原子燃料工業株式会社 熊取事業所 原子力事業者防災業務計画の読替えについて（連絡）

原子燃料工業株式会社 熊取事業所 原子力事業者防災業務計画変更箇所の読替え表

現 行	読替え後	理 由
<p>別図第12 原子力事業所及び原子力事業所災害対策支援拠点の候補場所</p>  <p>凡例: ▲は原子力事業所を示す。 ■は原子力事業所災害対策支援拠点を示す。</p> <p>別図第12 原子力事業所及び原子力事業所災害対策支援拠点の候補場所</p>	<p>別図第12 原子力事業所及び原子力事業所災害対策支援拠点の候補場所</p>  <p>凡例: ▲は原子力事業所を示す。 ■は原子力事業所災害対策支援拠点を示す。</p> <p>別図第12 原子力事業所及び原子力事業所災害対策支援拠点の候補場所</p>	<p>・組織改正による表記変更</p>

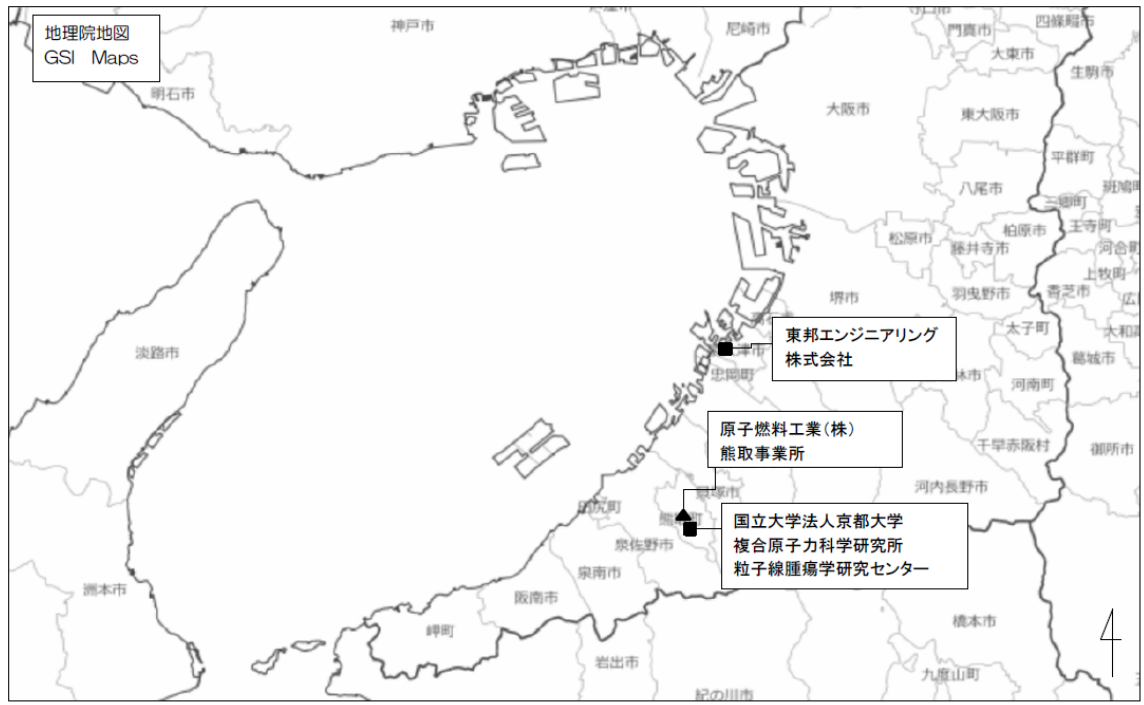
これに伴い、現行の原子力事業者防災業務計画別表第1-4「原子力事業所災害対策支援拠点の候補場所」及び別図第1-2「原子力事業所及び原子力事業所災害対策支援拠点の候補場所」の表記見直しが必要となりました。

つきましては、「原子力事業者防災業務計画の確認に係る視点等について（規程）」に基づく軽易な変更扱いとして、次回修正までの期間、添付のとおり読み替えることにより運用いたしますのでご連絡申し上げます。
